STADIO DOSSENINA LODI

In merito alle problematiche rilevate nel corso del sopralluogo del 23 giugno u.s. che potrebbero causare situazioni di pericolo durante le partite di campionato di serie D, e verbalizzate nell'incontro del 28.07.2016 si precisa nello specifico quanto segue:

Foto n° 1

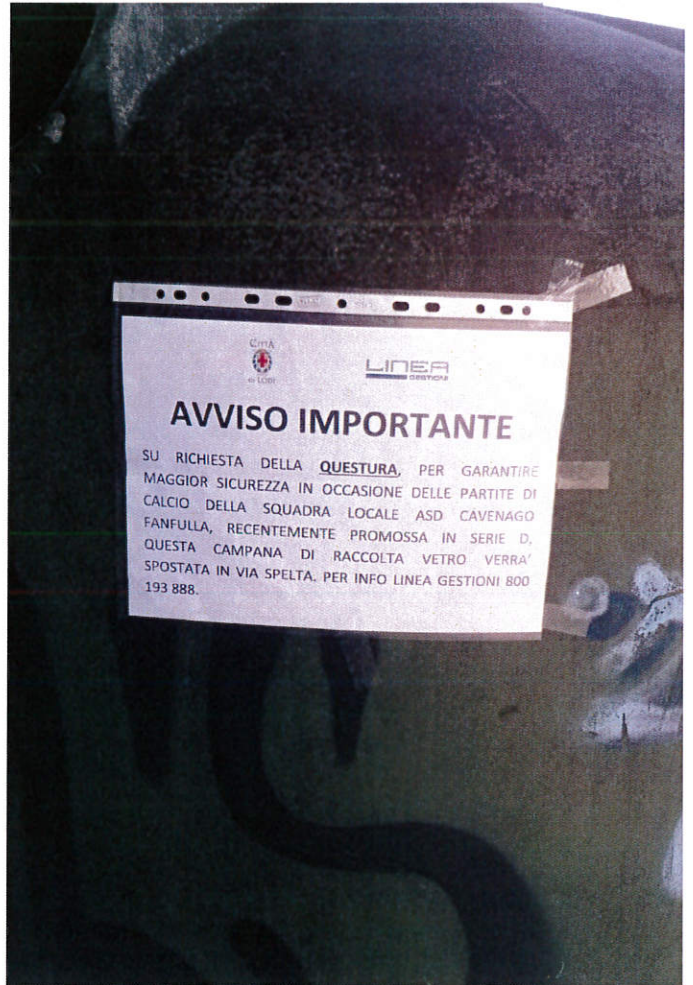
1) Lungo Viale Pavia e in Via Griffini è stata riscontrata la presenza di due campane di vetro. Si è chiesto pertanto di valutarne il temporaneo spostamento in occasione degli eventi specifici più a rischio.

E' stato dato preavviso alla cittadinanza dello spostamento e le stesse sono state poi rimosse in maniera permanente e riposizionate in luogo idoneo atto a garantire la pubblica sicurezza e il servizio alla cittadinanza, come di seguito specificato:

- la campana sita in Viale Pavia davanti allo stadio verrà eliminata, i residenti useranno quella in via sant'angelo, posta nelle immediate vicinanze.
- la campana sita in Viale Pavia davanti ABB verrà spostata in Via Fascetti
- la campana di Via Borgognone, 8 verrà spostata in via Spelta lato dx
(vedi foto n. 1-2-3)

Foto n° 4

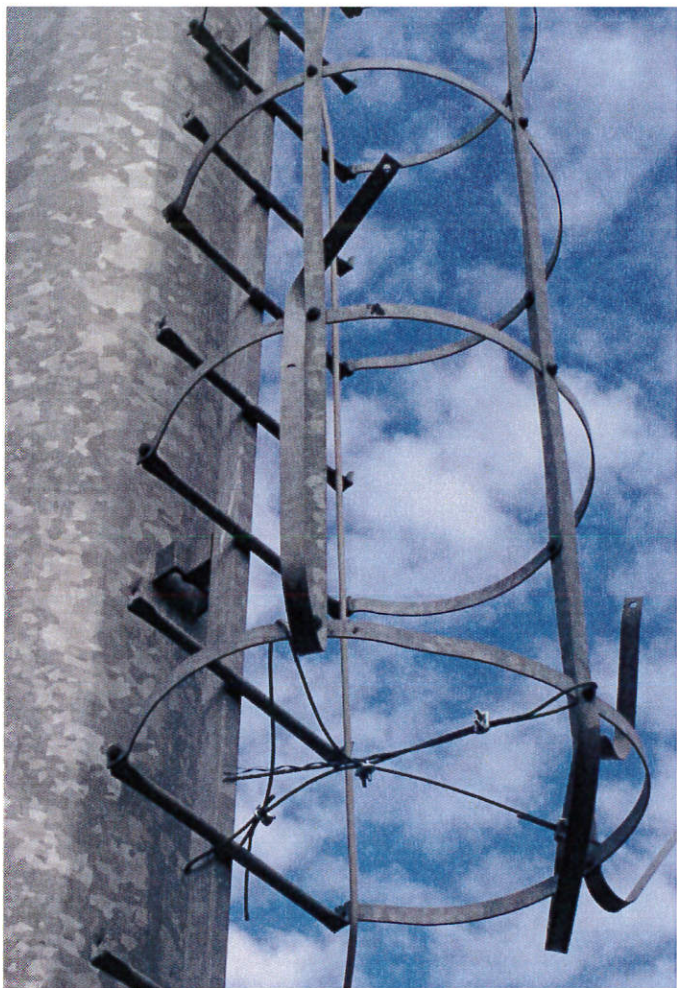
3) E' stata rilevata la mancanza di un sistema di protezione alla base di alcune "torri di illuminazione" che ne impedisca l'accesso a persone non autorizzate.

Durante il sopralluogo è stato riscontrato che sono state applicate alla base di n. 2 torri di illuminazione dei cavetti di acciaio atti ad impedire l'accesso alle persone non autorizzate (vedi foto n. 4-6-9-11).

Foto nr 20

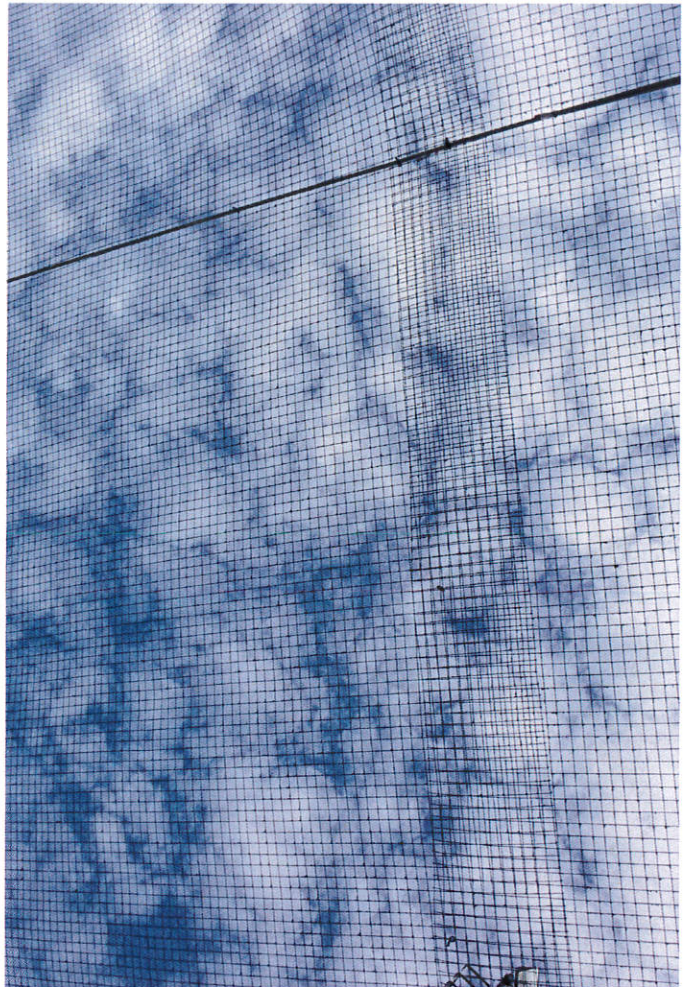
6) Al fine di evitare che la tifoseria locale possa lanciare oggetti all'interno dell'area spogliatoi, è stato chiesto di predisporre una paratia in ferro al lato della tribuna oppure l'estensione della copertura già esistente sull'area riservata agli spogliatoi.

Durante il sopralluogo effettuato in data 20.09.2016 è stato riscontrata la posa in opera di una rete a maglia molto fitta, posizionata, in continuità della copertura già esistente.

Rilevando che tale tipo di struttura, tra l'altro a maglia fitta, non sarebbe in grado di sopportare staticamente e dinamicamente carichi accidentali ulteriori, si è optato per non posizionare l'eventuale telo ignifugo, in quanto sia lo stesso graverebbe sulla maglia sottostante, ma soprattutto nel periodo invernale i carichi derivanti da eventuali precipitazioni nevose potrebbero essere fonte di potenziale rischio, non escluso il collasso stesso della struttura (vedi foto n. 20-21-22-23)
